Synopse

Inhalt	
Zustimmung	2
Allgemeine Hinweise, Einwendungen und Anregungen	5
Äußerungen zu Ziel 5.1	100
Äußerungen zu Ziel 5.2	101
Äußerungen zur Begründung zu Ziel 5.1	109
Äußerungen zur Begründung zu Ziel 5.2	109
Äußerungen zur Begründung zu Ziel 5.3	111
Äußerungen zur Erläuterungskarte Denkmalschutz	112
Äußerungen zum Kriterienkatalog	112
Äußerungen zur Methodik	145
Äußerungen zu sonstigen Belangen	147
Äußerungen zur Tekturkarte	150
Äußerungen zum Umweltbericht	150
Stadt Amberg	164
Landkreis Amberg-Weizsach	169
Stadt Weiden i.d.OPf.	268
Landkreis Neustadt a.d.Waldnaab	280
Landkreis Schwandorf	407
Landkreis Tirschenreuth	535

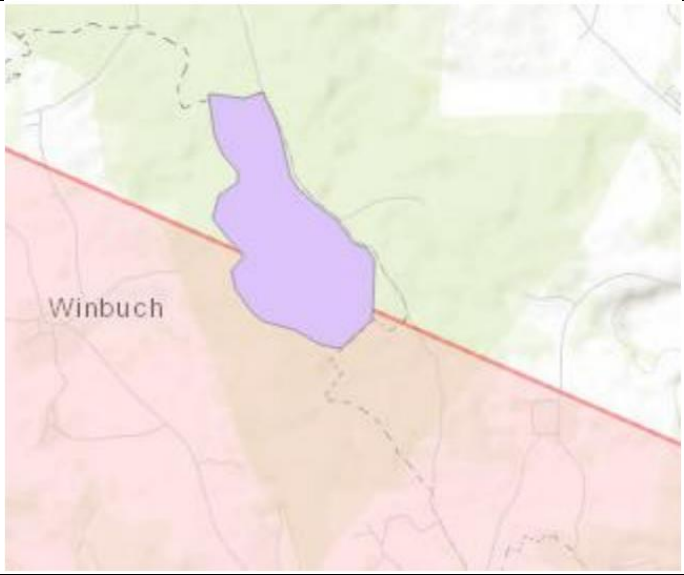
BAIUDBw vom 23.01.25 In dieser Fläche sind keine Belange der Bundeswehr betroffen.	
Markt Hahnbach vom 24.10.24 Siedlungsabstand: Es soll ein Siedlungsabstand der von der Gemeinde Poppenricht vorgeschlagenen Fläche von 1.000m zu dem im Flächennutzungs- und Landschaftsplan festgesetzten Wohngebiet WA-U1 sowie zum Ortsrand von Kienlohe eingehalten werden.	
Landesbund für Vogel- und Naturschutz in Bayern e.V. (LBV) vom 29.10.24 Brut Weißstorch Ammersricht, Nähe FFH-Gebiet „Vils von Vilseck bis zur Mündung in die Naab“

Im Hinblick auf das angesprochene Vorkommen des Weißstorchs und einem FFH-Gebiet verweisen wir auf den mit der höheren Naturschutzbehörde abgestimmten rechtlichen Rahmen zum Arten- und Naturschutz, der - soweit auf Ebene der Regionalplanung gerechtfertigt - vollumfänglich berücksichtigt wird (siehe Kriterienkatalog sowie die Stellungnahme der Regierung der Oberpfalz vom 22.10.2024). Darüberhinausgehende Betroffenheiten sind gegebenenfalls bei den konkreten WEA Vorhaben auf der nachgelagerten Ebene des immissionsschutzrechtlichen Genehmigungsverfahrens zu behandeln.
VRG AS 24 "nordöstlich Winbuch"	
BAIUDbw vom 23.01.25 Diese Potentialfläche befindet sich teilweise im Flugbeschränkungsgebiet des TrÜbPI Hohenfels. Ferner befindet sie sich im Interessengebiet des TrÜbPI Hohenfels und teilweise im Zuständigkeitsbereich des militärischen Flugverkehrs. Die Teile der Potentialfläche, welche sich im Flugbeschränkungsgebiet befinden, sind ungeeignet für die Planung von Windenergieanlagen. Ergänzende Stellungnahme vom 14.03.2025: siehe Kartenausschnitt	Reduzierung des VRG im Süden und Westen Die zum VRG vorgebrachten Einwendungen und Hinweise werden zur Kenntnis genommen. Der südliche Teilbereich entfällt, da aufgrund der dortigen militärischen Belange (Lage im Flugbeschränkungsgebiet) WEA voraussichtlich nicht genehmigungsfähig sind. Im Hinblick auf den Immissionsschutz findet im Rahmen der Überarbeitung des Fortschreibungsentwurfs eine Erhöhung der Siedlungsabstände sowohl für Wohn-, Misch- Dorf- und Urbane Gebiete mit Bebauungsplan, Satzungen nach § 35 Abs. 6 BauGB sowie Wohngebäude im Innenbereich von 800 auf 900 Meter als auch für Wohngebäude im Außenbereich von 500 auf 600 Meter statt. Daher ist es erforderlich das VRG in den Randbereichen zu reduzieren.

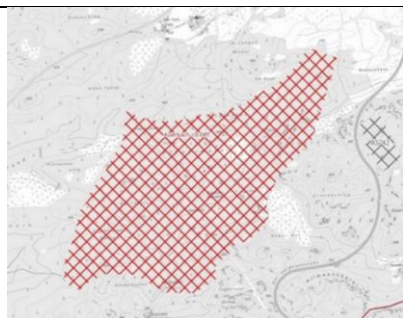
Aus Sicht der Verwaltung erscheint eine große Fläche im Stadtwald geeignet, die wiederum die neuen Kriterien erfüllt. Hier könnten rund 200 ha für Windkraftanlagen zur Verfügung gestellt werden. Das Stadtgebiet umfasst 78,23 km², mit 200 ha würden wir 2,55 % melden und damit das Ziel von 2,0 % übertreffen.

Keine Änderung des Entwurfs

Die beantragte Fläche liegt innerhalb militärischer Schutzbereiche (Flugbeschränkungsgebiet ED-R 136 und innerhalb des Interessensgebiets des TrÜbPl Grafenwöhr), die ein Bauverbot für WEA zur Folge haben und somit ein hartes Ausschlusskriterium darstellen.

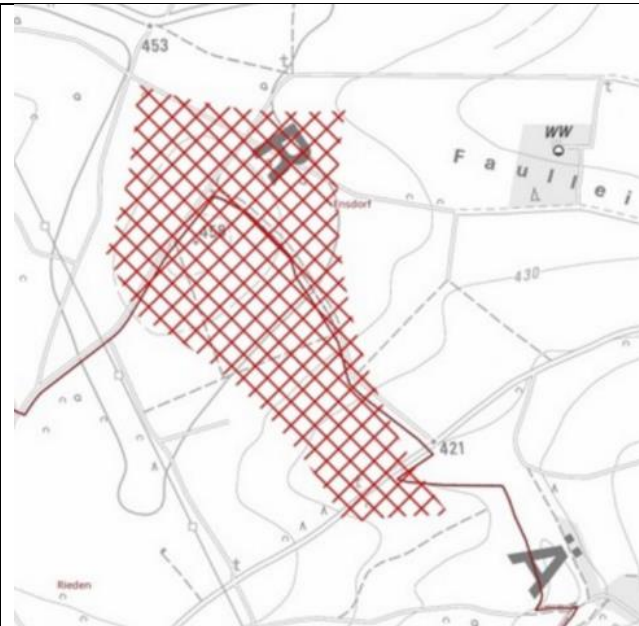
Flächenneumeldung Gemeindegebiet Ensdorf:

Das vorgeschlagene Gebiet ist nicht im Entwurf des ROP vorhanden. Durch die bestehende 110 kV-Stromtrasse ist bereits eine Vorbelastung gegeben. Hiermit wird die Aufnahme beantragt. Es stehen keine Kriterien für die Aufnahme des Gebiets entgegen. (Karte in SN, S. 32). 3 geplante Anlagen. Entspricht dem Kriterienkatalog, offen sind Nahbereiche der Horststandorte, zentrale Prüfbereiche der Horststandorte, Dichtezentren (25% und 50%) (Datengrundlage liegt der Öffentlichkeit nicht vor)

Keine Änderung des Entwurfs

Im Zuge der Auswahl der VRG wurde das besonders hohe Gewicht der Nutzung der Windenergie als überragender wichtiger Gemeinwohlbelang (§ 2 EEG) mit konkurrierenden Belangen (Restriktionskriterien) abgewogen.

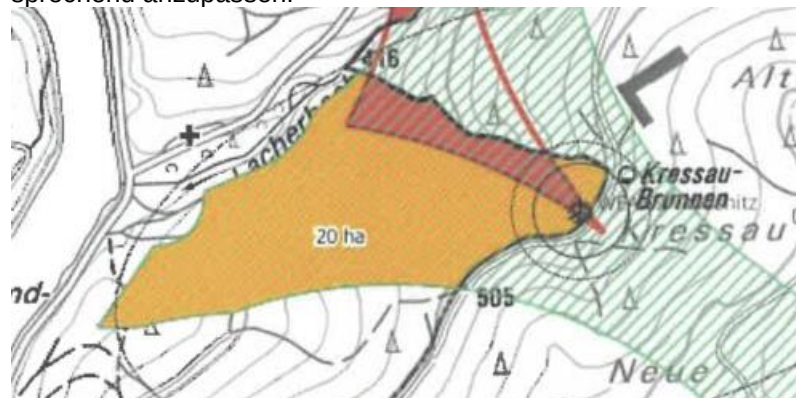
Gemeinderat stimmt Flächenausweisung grundsätzlich zu. Bitte um Anpassung im östlichen Bereich gem. Plan im Beschlussbuchauszug (S.3), so dass geplanter WKA Standort in VRG fällt. Auf diesen Flächen plant Fa. Bögl Wind AG zwei WKA, BImSchG-Verfahren bei LRA SAD bereits eingereicht worden. Rest des Gemeindegebietes soll entsprechend dem Beschluss des Gemeinderates vom 06.10.2022 weiterhin als Ausschlussgebiet definiert werden. Trotz dieser grundsätzlichen Zustimmung fordert die Gemeinde, dass WKA zu sämtlicher Wohnbebauung, welche dem dauerhaften Aufenthalt von Menschen dient (WA, MI, Weiler, Einöden) ein Mindestabstand von 1.000 m einzuhalten hat. Kriterienkatalog ist entsprechend anzupassen.

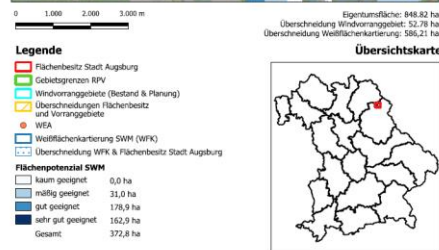
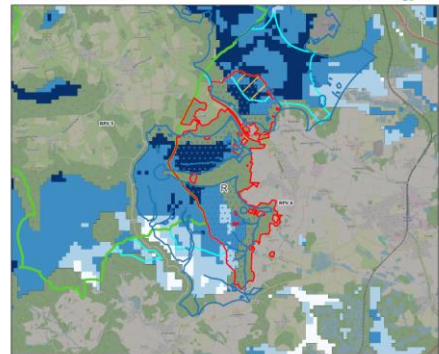
Das Ziel für die Zukunft ist weitere Windparks zu entwickeln. Hierzu wurde ein Interessensbekundungsverfahren für die Flächen, die in der Zuständigkeit der städtischen Forstverwaltung sind, durchgeführt. Es gibt dabei auch zahlreiche Interessenten für die Waldfläche des Stadt Augsburg in der Oberpfalz. Gerne würden wir hier Windenergieanlagen mit möglichst großer Akzeptanz und Wertschöpfung vor Ort entwickeln. Insofern möchten wir mit Nachdruck alle Flächen der Stadt Augsburg in Ihrem Regionalen Planungsverband als Windvorranggebiet zur Verfügung stehen (siehe angehängte shape Datei mit den Eigentums-grenzen der Stadt Augsburg). Besonders interessant ist für uns die große zusammenhängende Waldfläche rund um den Markt Fuchsmühl. Die Eigentumsfläche liegt hier bei 848,82 ha, davon sind bisher nur 52,78 ha als Windvorranggebiet vorgesehen. Wie die angehängte Weißflächenkartierung zeigt, würde sich eine weit größere Fläche für die Entwicklung von Windenergieanlagen eignen.

Wir bitten den Regionalen Planungsverband Oberpfalz-Nord die im Rahmen der gesetzlichen Möglichkeiten geeignete Gesamteigentumsfläche der Stadt Augsburg in Ihrem Bereich als Windvorranggebiet zu berücksichtigen.

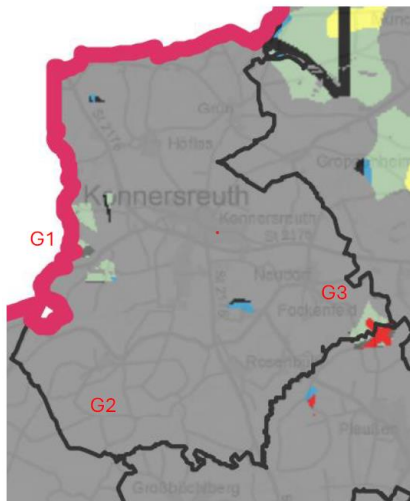
Stellungnahme bezieht sich auf Gebiete im Westen (G1), Südwesten "Hirschentanz" (G2) und Süd-Osten (G3) des Marktgebietes (TIR 33 und angrenzend). Die Marktgemeinde Konnersreuth verfügt über drei gut geeignete Gebiete zur Windenergienutzung; allerdings wird dies in der Potentialanalyse nicht deutlich oder teilweise ins Gegenteil verkehrt: G1 ist in der Potentialanalyse nicht als Vorranggebiet gekennzeichnet;

G2 ist in der Potentialanalyse ausgegraut dargestellt, obwohl teilweise kein hartes Ausschlusskriterien vorliegt bzw. das harte Ausschlusskriterium nicht differenziert hinterfragt wurde; G3 wird in der Darstellung nicht gesamthaft als Vorranggebiet für Windenergienutzung dargestellt;
